Dodatek č. 1 ke Smlouvě o dílo

SMARTmuzeum: modernizace depozitářů, technického a
technologického zázemí Muzea východních Čech v Hradci Králové
CZ.06.3.33/0.0/0.0/16_036/0011170

ZMĚNOVÝ LIST

Obrázek 6a – Vstup nakládacího místa nad 0,5 m a do 1,6 m

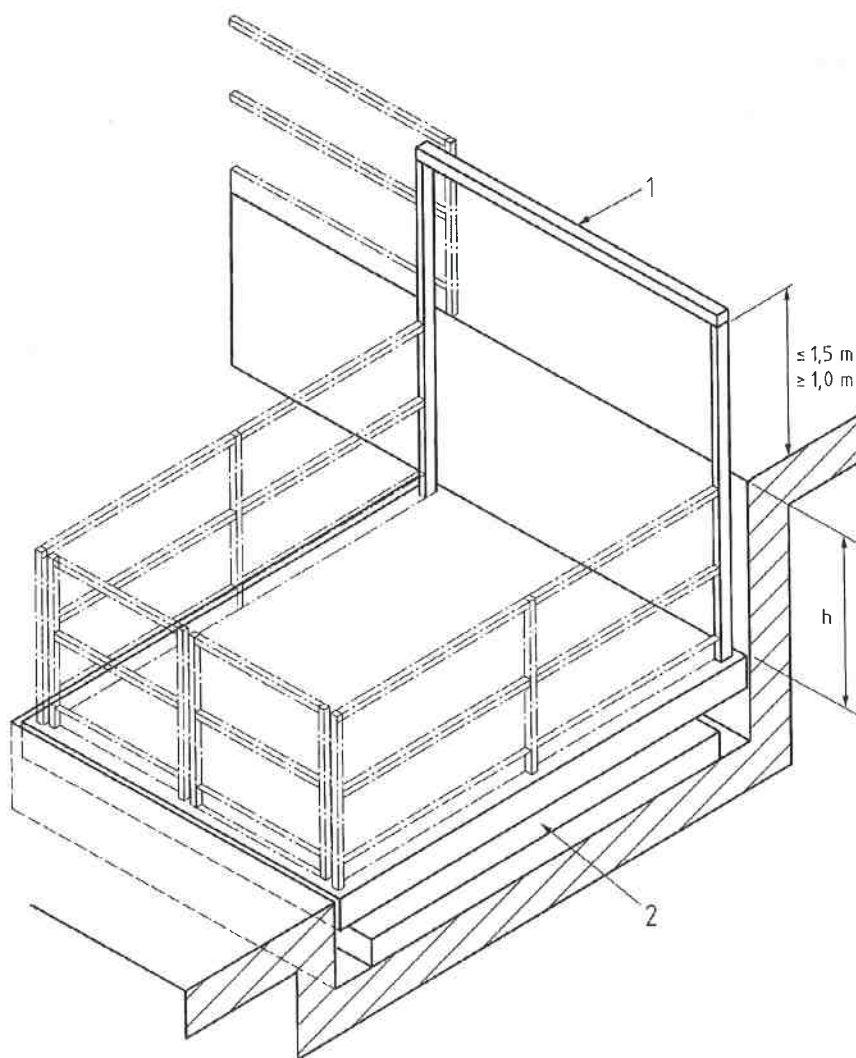
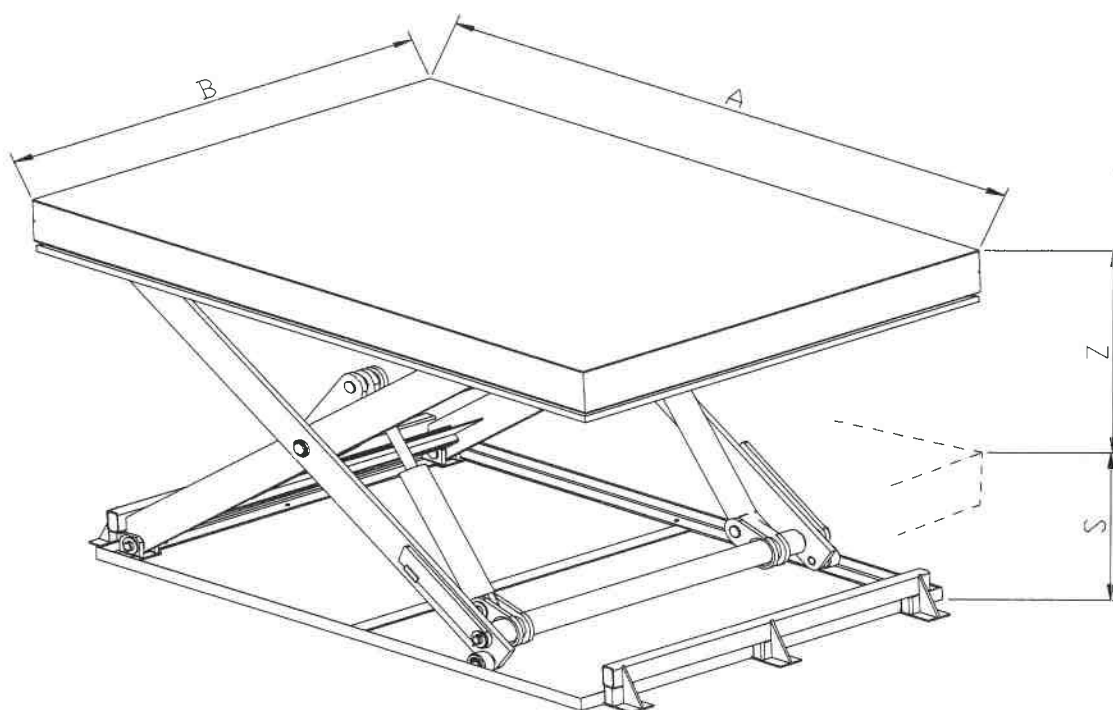
Vzhledem k umístění a bezpečnosti obsluhy nůžkové plošiny budou doplněny bezpečnostní prvky, které budou splňovat BOZP a mají dopad do ceny hydraulické plošiny. Toto opatření spočívá v nainstalování ohrazení na dva boky stolu, které bude oboustranně zaplečkováno, aby nevznikaly střížné hrany – do výšky 1100 mm. Na stranu horního nástupiště je nutné nainstalovat ocelový rám, který při sjetí plošiny vytvoří zábradlí v horní stanici do výšky 1100 mm, aby nemohlo dojít k pádu do prostoru plošiny. Plošina bude parkovat v dolní stanici. Pod deskou zdvihacího stolu bude umístěn kontaktní bezpečnostní rám, který v případě najetí na překážku plošinu okamžitě zastaví. Jedná se o změnu, jejíž potřeba vznikla v důsledku okolností, které investor jednající s náležitou péčí nemohl předvídat. Změna nemění celkovou povahu zakázky.

Na základě prohlídky na místě realizace Vám předkládáme návrh technického řešení (zajištění bezpečnosti při manipulaci s plošinou) a aktualizovanou cenovou nabídku na dodávku a montáž zdvihacího stolu ZP 1 se zakázanou dopravou osob na akci „Muzeum SMART Hradec Králové“

Bezpečnostními prvky zdvihacího stolu jsou:

- bezpečnostní kontaktní rám pod horní deskou zdvihacího stolu,
- bezpečnostní poruchový ventil instalovaný přímo v tělese hydromotoru, který zajišťuje okamžité a bezpečné zastavení zdvihacího stolu a setrvání v dané poloze při náhlém poklesu tlaku v hydraulickém obvodu,
- proti přetížení je standardně vybavená každá pohonná jednotka bezpečnostním pojistným ventilem,
- součástí pohonné jednotky je ventil nouzového vyproštění přepravované osoby a nákladu při výpadku elektrické energie.

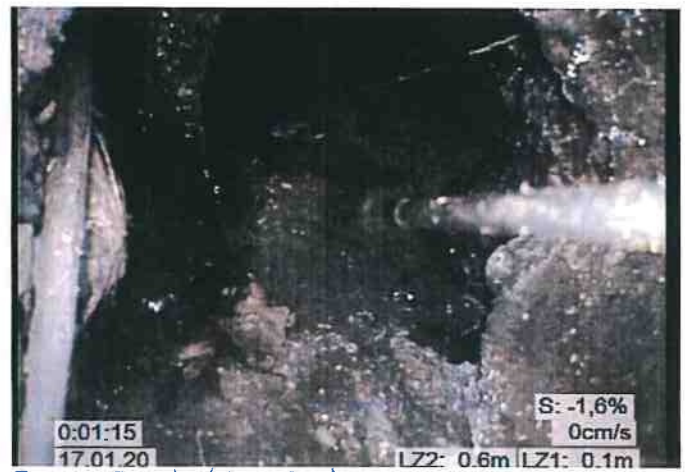
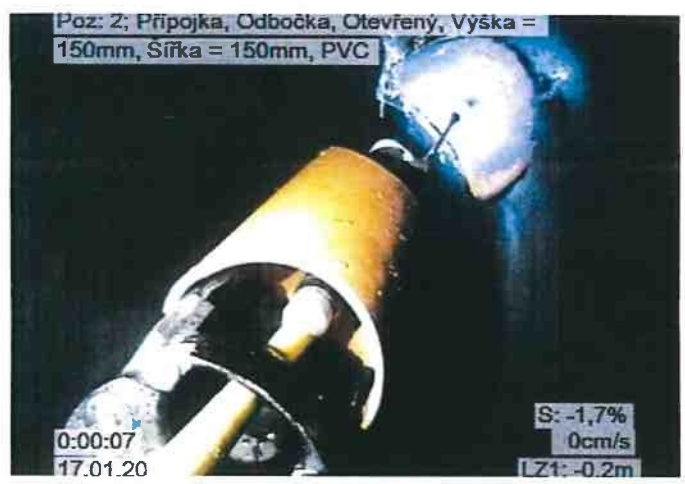
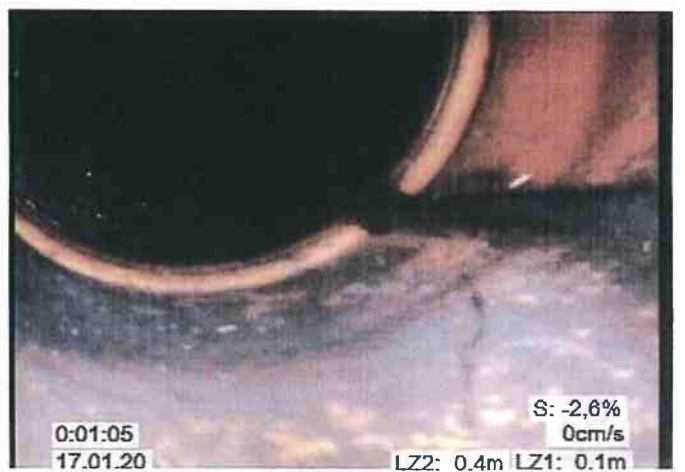
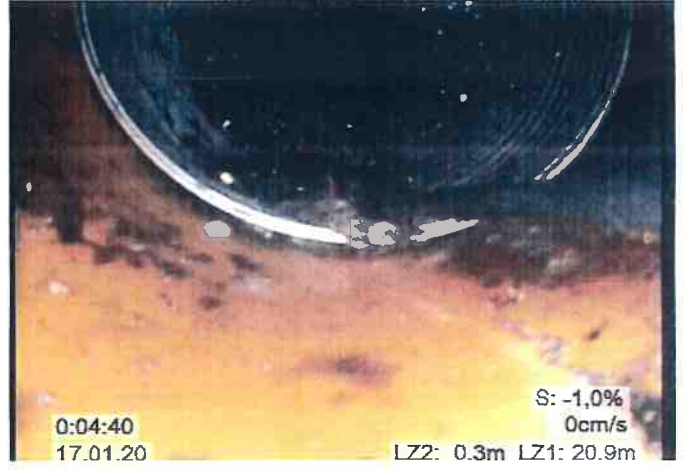
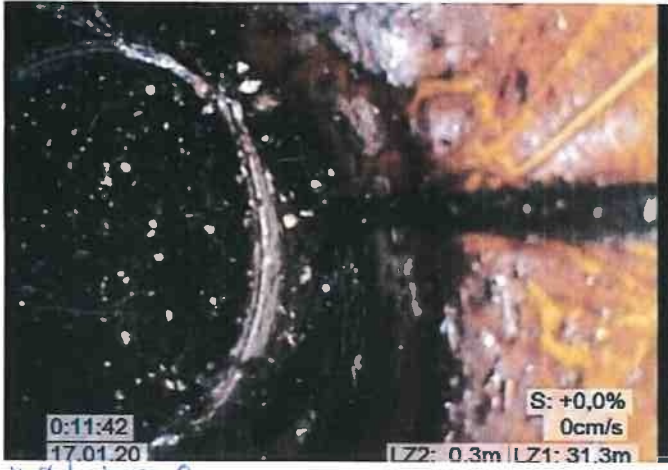
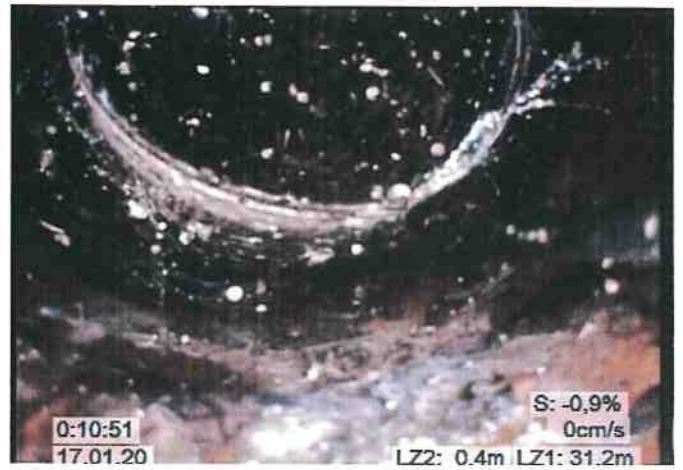
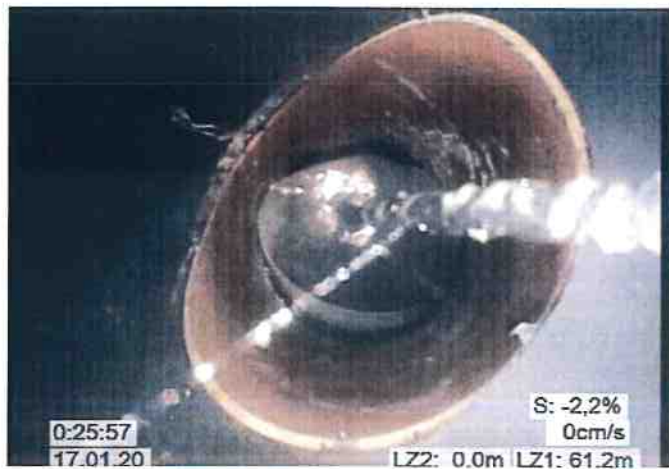
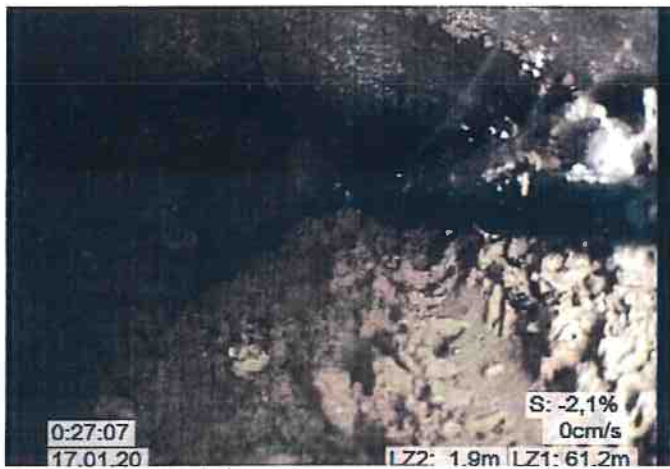
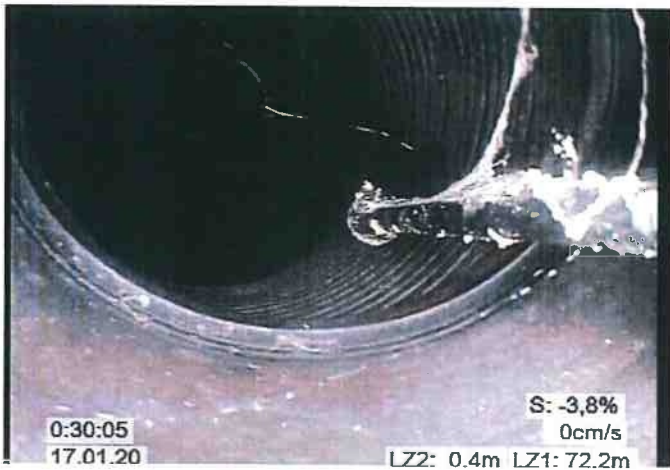
Po odkrytí stávající kanalizace a zjištění skutečného stavu je nutné provést čištění a monitoring kanalizace, který nebyl součástí původního zadání. Jedná se o změnu, jejíž potřeba vznikla v důsledku okolností, které investor jednající s náležitou péčí nemohl předvídat. Změna nemění celkovou povahu zakázky.

WIDORYS PILOT

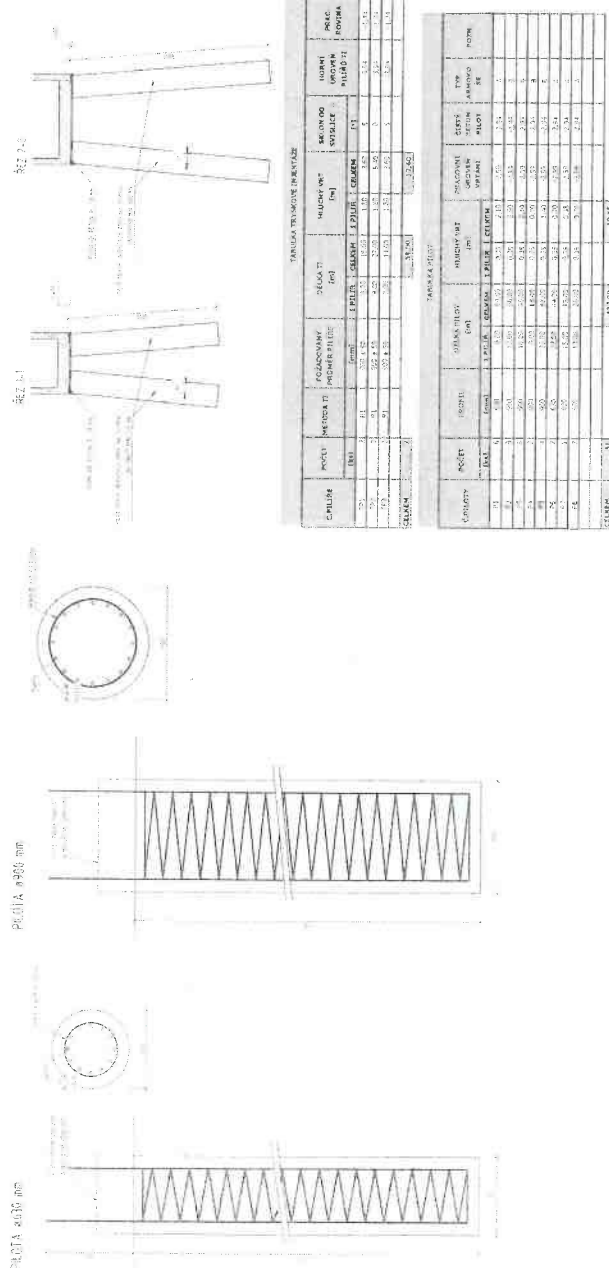
(KD 08) Obě krajní piloty ve dvoře v rozích zasahují do tělesa bastionu.

(KD 10) Rubová strana bastionu bude po dobu výstavby chráněna záporovou stěnou tvořenou vrty DN 630 mm do hloubky cca 6,0 m. Do vrtu budou osazeny a zabetonovány ocelové I nosiče š. 300 mm ve vzdálenosti cca 2200 - 2600 mm. Záporny budou nad terén vyčnívat cca 1500 mm a budou rozepřeny dřevěnými fošnami tl. 80 mm. Prostor mezi rubem bastionu a fošnami bude zasypán zeminou. S tímto řešením památkáři souhlasí.

Pro odkrytí bastionu a jeho přesném zaměření a po konzultaci s OPPP MHK ve vazbě na vrty pilot a potřeby zajištění ochrany bastionu před poškozením kleneb pojezdem pilotací soupravou dochází k navýšení délky hluchých vrtů pilot, dále k prodloužení piloty v ose "A"/"1" a v ose "A"/"10" a přidání jedné piloty v ose "A"/"10" pro statické přemostění bastionu. Zároveň je součástí tohoto ZL ochranný zásyp kleneb pískem a ochranná geotextilie. Jedná se o změnu, jejíž potřeba vznikla v důsledku okolností, které investor jednající s náležitou péčí nemohl předvídat. Změna nemění celkovou povahu zakázky.

(KD 09) Piloty vyřešeny, krajní piloty jsou změněny (hloubky, rozměr, převážka – je změněn rozměr pilot a počet).
